Projekt „Budowa przedszkola i sali gimnastycznej w systemie budownictwa o znacznie podwyższonych parametrach energetycznych” współfinansowany ze środków RPO WŁ 2014-2020.

Wyjaśnienia

dot. postępowania o udzielenie zamówienia publicznego na roboty budowlane - „Budowa przedszkola i sali gimnastycznej w systemie budownictwa o znacznie podwyższonych parametrach energetycznych”; Znak sprawy: 271.2.2017

WYMIARY OTWORU (cm)	600 320
OPIS	elewacja południowa -11
IŁOŚĆ SZT. OKIEN	2

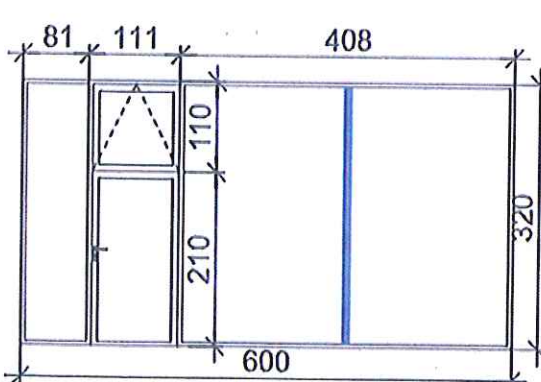
20. Czy projektant wyraża zgodę na dodatkowy podział elewacji aluminiowej nr 11. Podział szyb zostanie zbliżony do układu na fasadzie hali sportowej (nr 12).

Odpowiedź Zamawiającego: Zamawiający informuje, że nie wyraża zgody na dodatkowy podział.

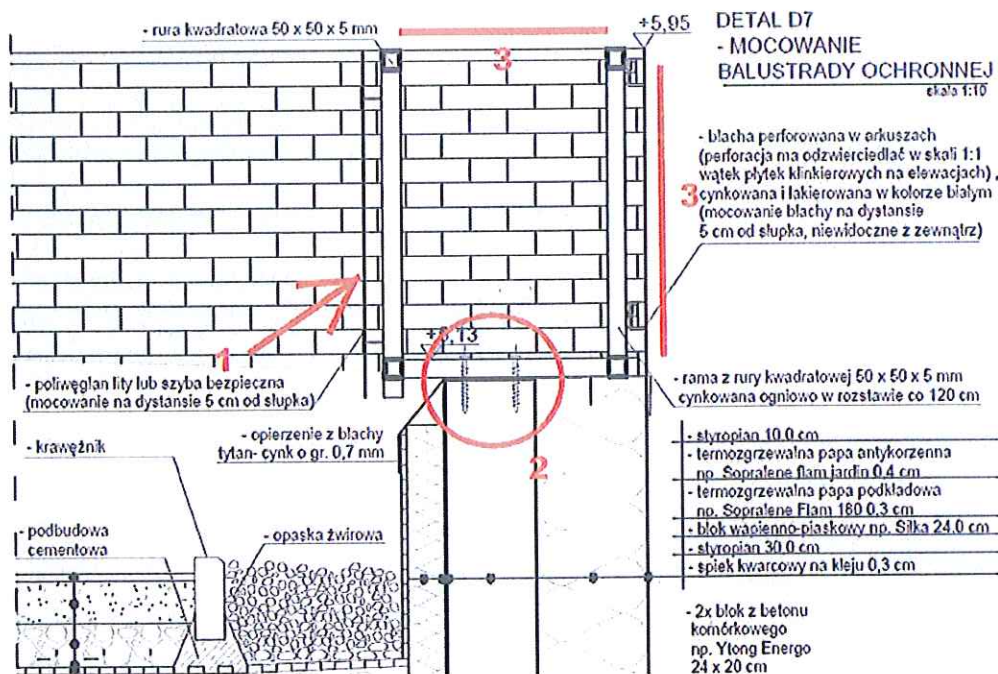
6. Proszę o informację jaka powinna być grubość litego poliwęglanu bądź szyby bezpiecznej, które mają być mocowane do konstrukcji balustrady.

Odpowiedź Zamawiającego Grubość litego poliwęglanu lub szyby należy dobrać wg sugestii producenta tak, aby gwarantowała poprawne i bezpieczne użytkowanie.

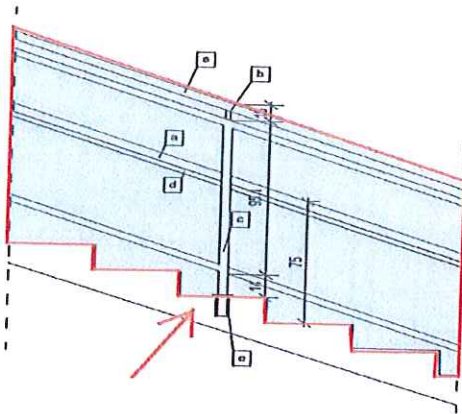
9. Detal D16 pokazuje niebieski obrys blachy stanowiącej osłonę balustrady.

Odpowiedź Zamawiającego: Policzek schodów ma pozostać odkryty.

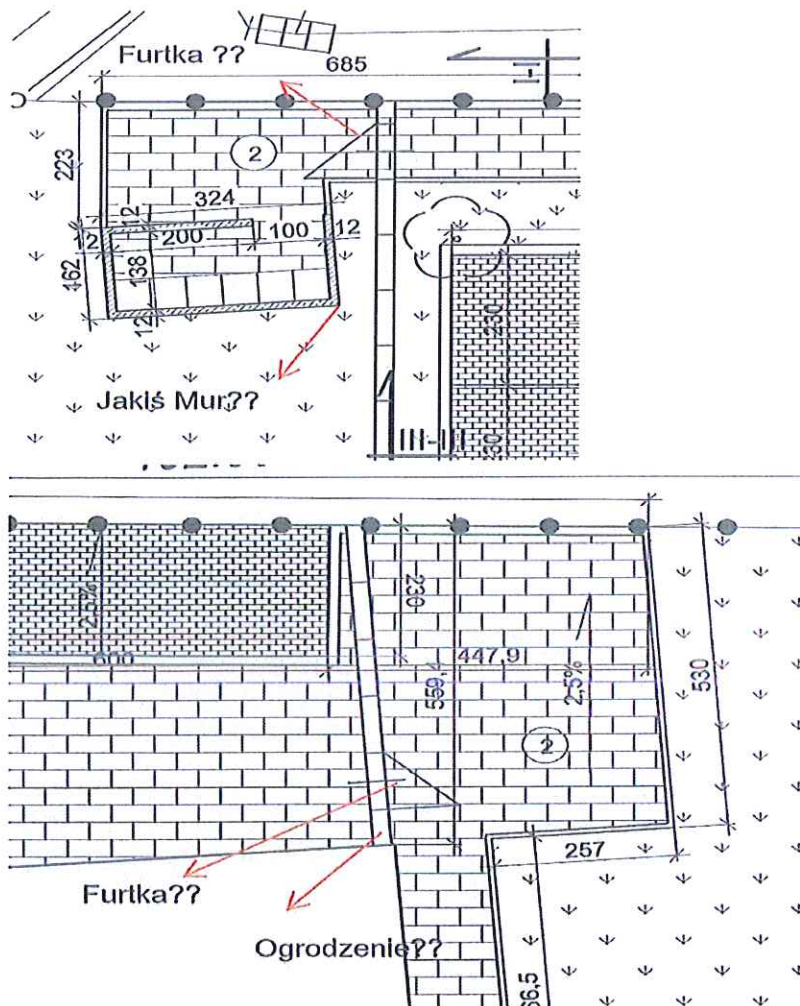
14. Prosimy o wyjaśnienie elementów występujących na zagospodarowaniu terenu pokazanych na poniższym obrazku. Czy są to elementy do wyceny? Jeśli tak prosimy o doprecyzowanie zakresu.

Odpowiedź Zamawiającego: Na rysunkach widać furtki stalowe o konstrukcji, jak w odp. Na pytanie nr 11, z wypełnieniem ze standardowej siatki ogrodzeniowej ocynkowanej. Murek boksu na śmieci gromadzone w pojemnikach wykonać należy na fundamencie, jak w odp. na pytanie nr 2, z gazobetonu, z izolacją poziomą z folii izolacyjnej, tynkowany tynkiem mineralnym w kolorze białym.

FRAGMENT RZUTU PIĘTRA

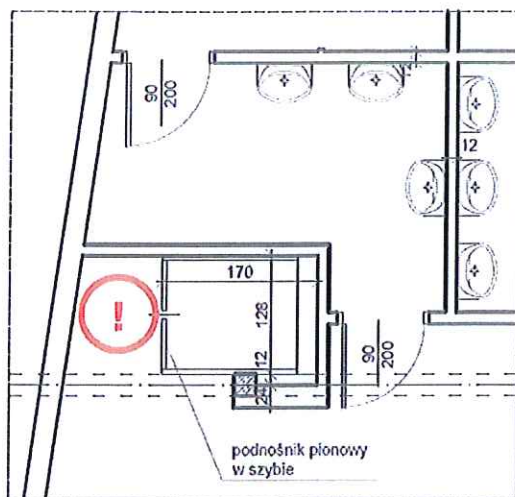
16. Przepisy dotyczące przestrzeni manewrowej dla osób niepełnosprawnych mówią, że przed drzwiami windy powinno znajdować się tyle miejsca by móc wpisać tam okrąg o średnicy 150-160cm. Na rzucie piętra widać, że tej przestrzeni jest o wiele za mało. Dodatkowo rozwiązanie

techniczne polegające na umieszczeniu silnika windy z tyłu kabiny wysuwa nam ją jeszcze do przodu. Prosimy o ustosunkowanie się do problemu.

Odpowiedź Zamawiającego W podnośniku należy przewidzieć możliwość otwieranie narożnika kabiny, aby wyjście skierować w przestrzeń o szer. 188 cm, pomiędzy słupem i ścianą oddzielającą pom. nr 54.

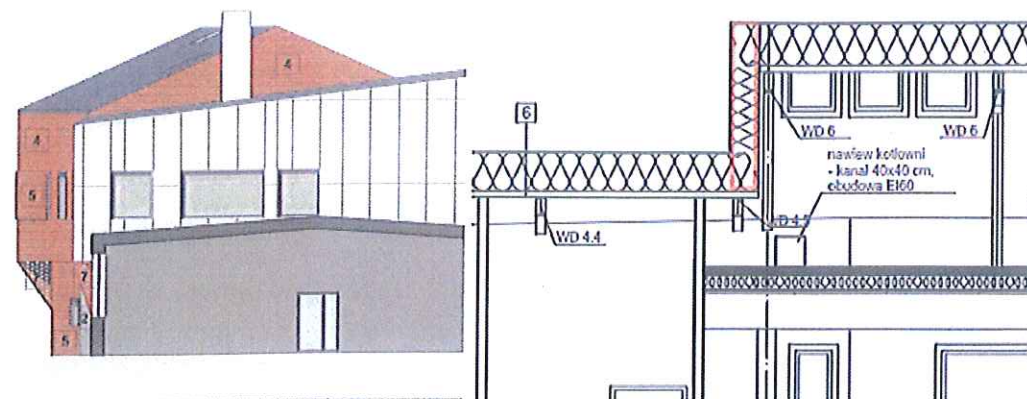
1. Na podstawie rysunków nie można zidentyfikować które okna z rysunku: "10-297x420 zestawienie stolarki.pdf" są aluminiowe a które PCV. W związku z tym prosimy o potwierdzenie, że ilości zliczone w przedmiarach są prawidłowe lub o dopisanie materiału z którego wykonany jest dany typ okna.

Odpowiedź Zamawiającego: Okna nr 11, 12 i 13 (wg zestawienia stolarki rys. nr 10) zaprojektowano jako aluminiowe, pozostałe jako PCV z alternatywną opcją wykonania z aluminium.
